**PROVINCIA DI BRINDISI**

**OGGETTO: [ID: 7587]** Procedura di Valutazione di Impatto Ambientale ai sensi dell'art. 23 del D. Lgs. 152/2006 relativa al progetto per la costruzione e l'esercizio di un impianto fotovoltaico composto da circa 27,1 MW da installare nel Comune di Brindisi (BR), in località Maffei, con opere di connessione ricadenti nello stesso comune.

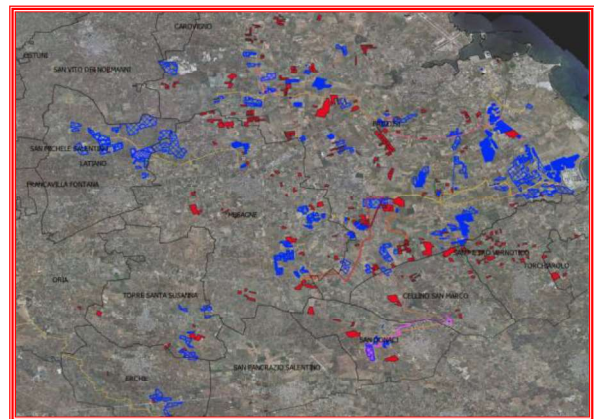
- il territorio della Provincia di Brindisi è interessato a far data dal 2019 da oltre n. 100 istanze volte alla realizzazione ed esercizio di impianti di produzione di energia elettrica da fonte rinnovabile, incluso agrivoltaico, su suolo agricolo;
- la potenza totale relativa a dette istanze nel complesso è pari a oltre 2000 MW per un'estensione areale complessiva pari a circa 2700 ha;
- gli impianti già installati (in rosso) e quelli per i quali è stata presentata istanza di autorizzazione (blue) risultano maggiormente e significativamente addensati nel Comune di Brindisi e nei Comuni ad esso limitrofi come si evince dalla rappresentazione cartografica di seguito riportata;
